東海第二発電所
重大事故等対策
審査会合における指摘事項の回答

平成29年9月21日
日本原子力発電株式会社

1. 審査会合での指摘事項(有効性評価に係る指摘事項)

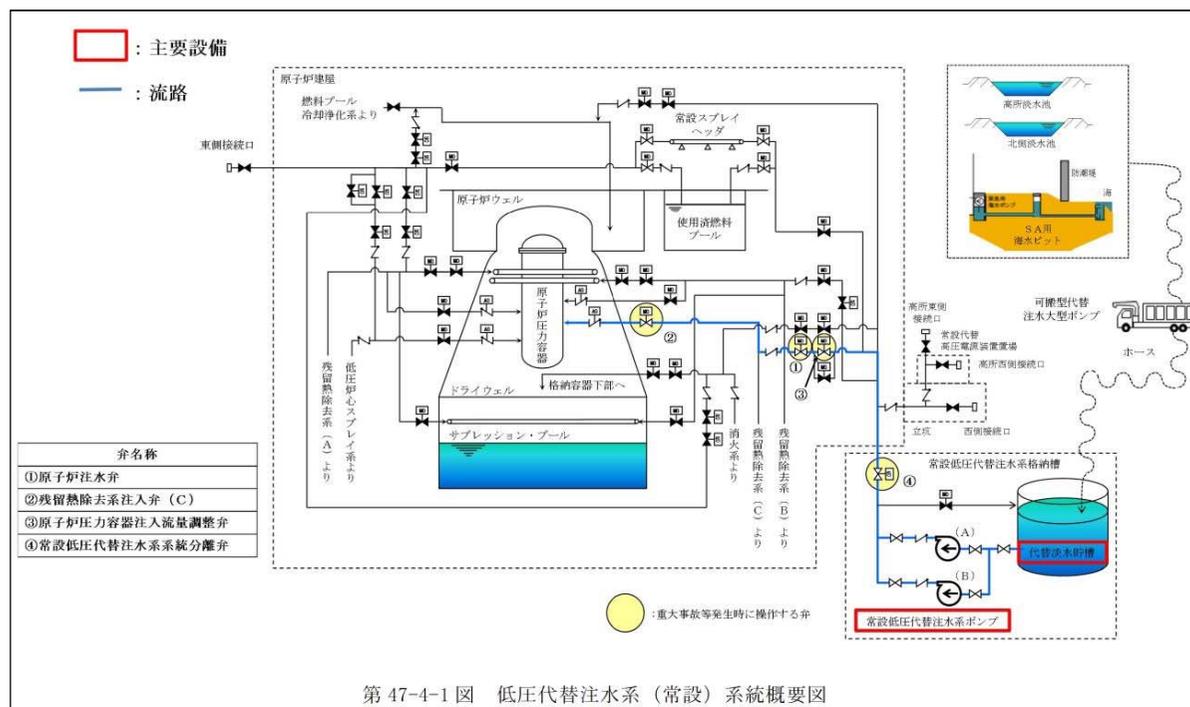
緊急用メタクラ, 常用メタクラ, 母線の位置関係について説明すること。

- 重大事故等対処設備の電源盤は設計基準事故対処設備の電源盤とは位置的に分散した区画に設置
- 重大事故等対処設備の電路の位置的分散は以下のとおり。
 - ・ 設計基準事故対処設備の安全機能と同時にその機能が損なわれないようにするため、原則重大事故等対処設備専用の電線管にて分離する
 - ・ 設計基準事故対処設備の安全機能と同時にその機能が損なわれないようにするため、ケーブルトレイ間は、水平0.9m、鉛直1.5m分離する (Regulatory Guide 1.189)
 - ・ 火災区画等を跨ぐ場合、貫通部の防火処理等を実施
- 低压代替注水系の主要なポンプ、電動弁、計装設備の電源から負荷までの電路のうち、ポンプについて電源設備から負荷までの電路の位置的分散の例を示す。(補足情報を、抜粋資料に追記)。

- ・常設低圧代替注水系のポンプと設計基準事故対処設備である残留熱除去系ポンプの位置的分散の例を示す。

図1 低圧代替注水系(可搬型) 高所接続口から西側接続口までの系統図

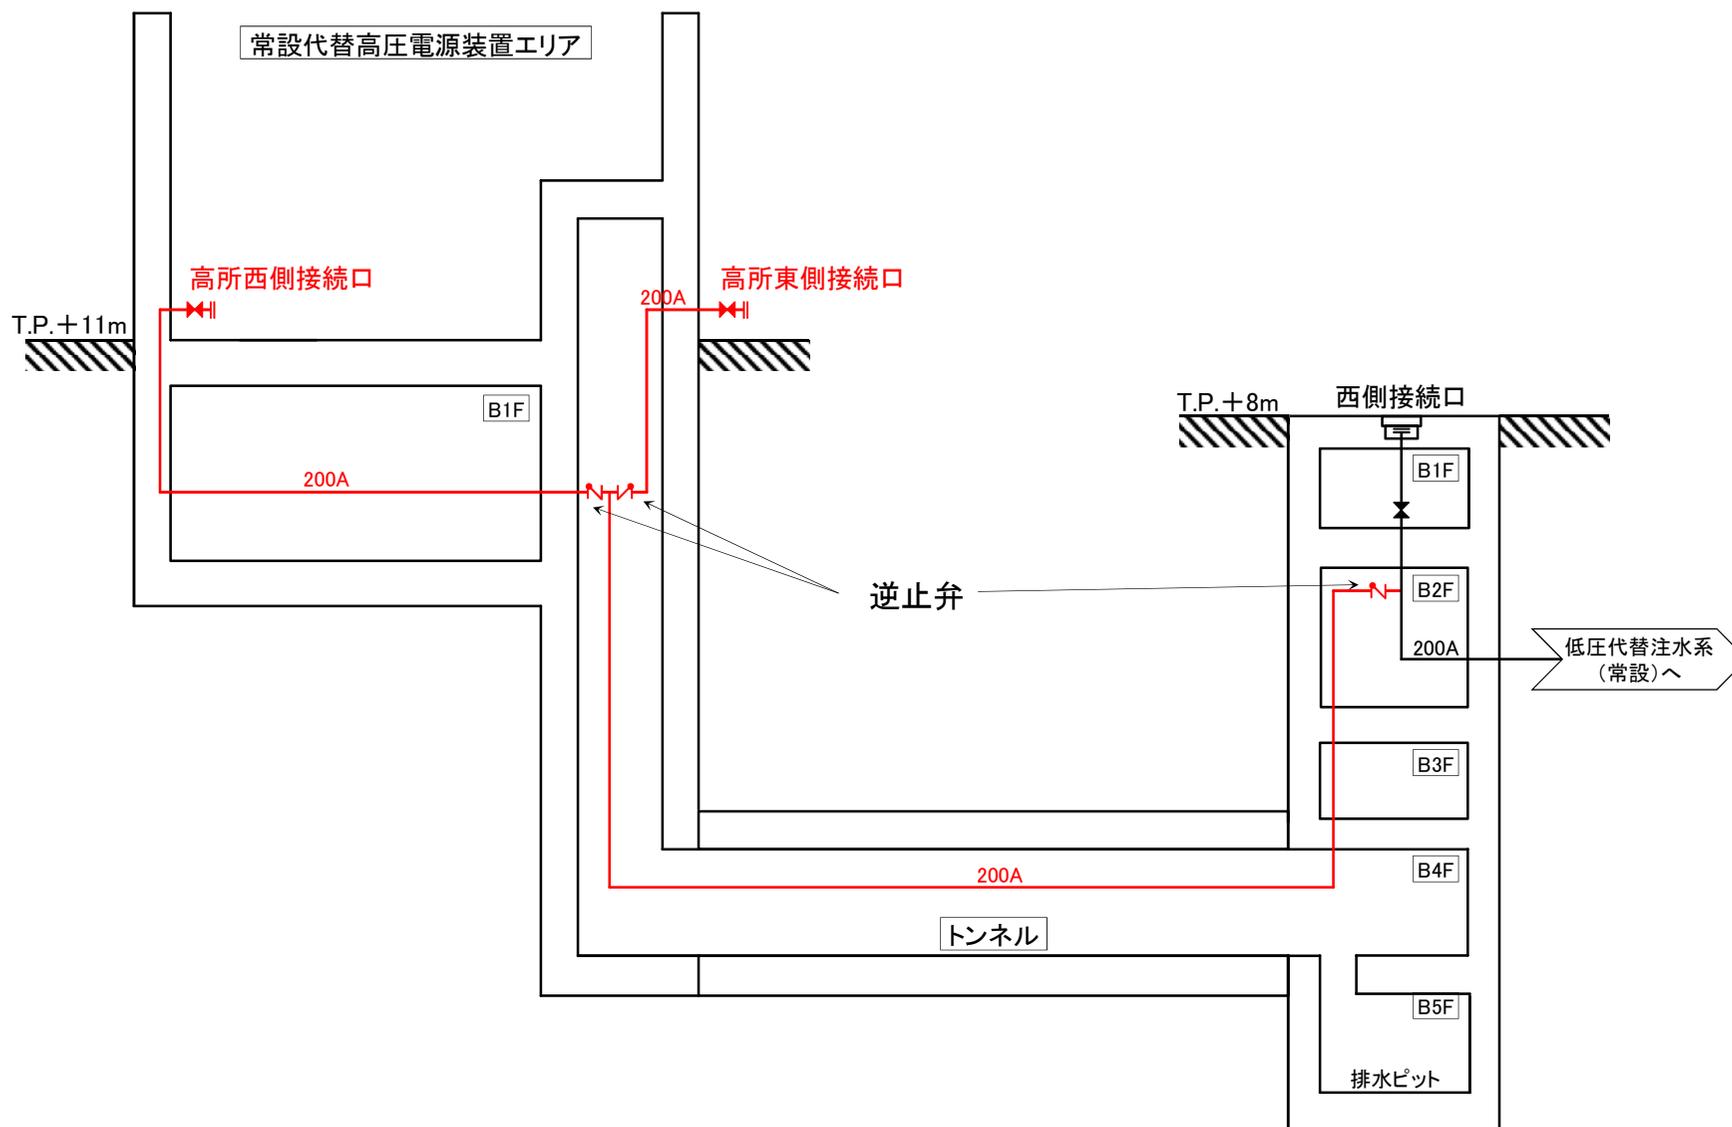
- TP+11m盤へ新たに接続口を追設することに関し、設置許可基準43条の共通要因故障に対する適合性の観点から考え方を示すこと、また、原子炉建屋までの注水ラインの延長に伴い現状の可搬型代替注水大型ポンプで必要流量が確保されることおよび他の設備(西側接続口)への悪影響防止の考え方を説明すること。

- 高所接続口は、設置許可基準43条第3項第3号(異なる複数の接続箇所確保について)に対する基準適合のため、常設代替高圧電源装置置場の異なる壁面の隣接しない位置に複数個所に設置することにより、共通要因によって接続することが出来なくなることを防止する設計とする。
- 高所接続口に要求される注水先の組み合わせケース(表1)について、可搬型代替注水大型ポンプで必要流量が確保できることを確認した。
- 高所接続口からの配管は、原子炉建屋近傍の西側接続口からの配管に合流するため、適所に逆止弁を設けてそれぞれの接続口からの注水に対して悪影響がない設計とする(図1)。
- なお、高所接続口は、有効性評価の「2.8津波浸水による注水機能喪失」において24時間の全交流電源喪失を重畳させた事象に対して早期に必要な注水用の接続口を設置しており、電力は24時間後に常設代替高圧電源装置からの受電を想定している。このため、電力の接続口は、原子炉建屋西側及び東側の接続口に位置的分散し配置している。

圧損評価の結果、以下のとおり圧損の合計97mは、可搬型代替注水大型ポンプの全揚程(約140m)を下回っていることから、必要流量が確保できる。

図2 遠隔人力操作機構の模式図

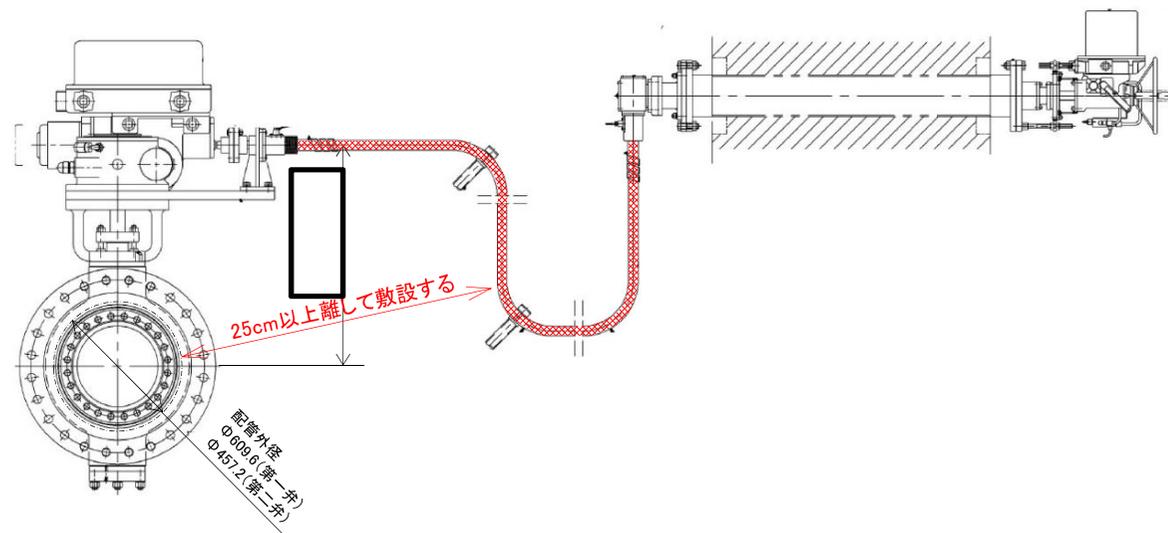
- 格納容器圧力逃がし装置隔離弁の遠隔人力操作機構における現場の環境条件を踏まえた耐環境性評価について、評価方法を整理して提示すること。

遠隔人力操作機構フレキシブルシャフト(図1)は、フィルタ装置入口配管付近に敷設されることから高線量、高温雰囲気による機能への影響の可能性があるため、これらの耐性を確認した。

- ベント時のフィルタ装置入口配管は、表面温度を170°C程度(別紙30)と評価しているが、周囲の温度が60°C程度になるように保温を施工する設計としている。
- フレキシブルシャフト被覆(シリコンゴム)の耐熱温度は200°C以上であり、仮に劣化があっても既述のとおり機能に影響はない。
- 潤滑油についても170°C程度での劣化は考え難いが、仮に劣化があった場合でも、摺動抵抗が増えて弁の操作力が増加するものの、直ちに機能に影響することはない。
- 遠隔人力操作機構を構成するフレキシブルシャフトの被覆、潤滑油以外の部品については金属材料であり、170°C程度の温度上昇が機能に影響することはない。

第2図 中央制御室待避室レイアウト図

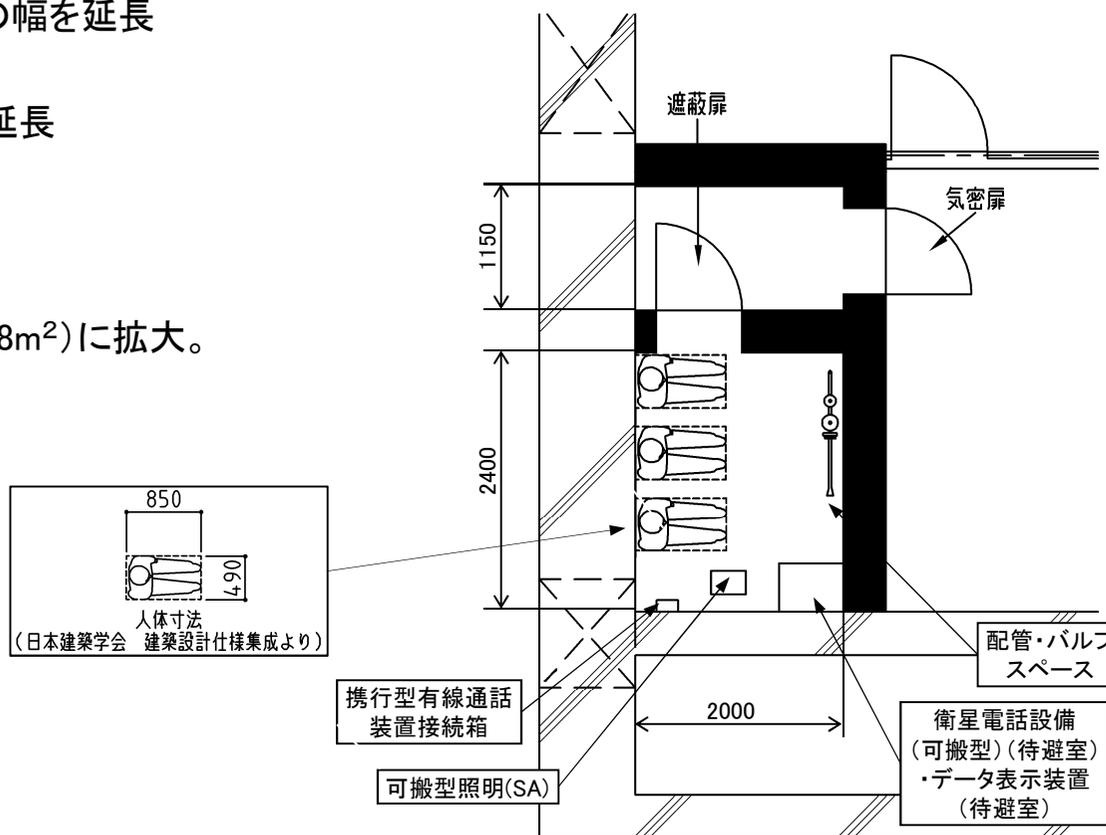
中央制御室の待避室について、運転員等の収容人数の考え方及び退避中の作業項目を踏まえ、待避室内のレイアウトを示し、待避室の寸法の妥当性を整理して提示すること。その際、待避室周辺の設置物等も示した上で、寸法の制約になっているものがある場合には、その条件についても整理して提示すること。

- ① c. に示す検討の結果, 待避室の幅を延長
(1200mm→2000mm)
- ② 前室を縮小し, 待避室の長さを延長
(2000mm→2400mm)

待避室の室内面積を2倍(2.4m²→4.8m²)に拡大。
十分な広さを確保。
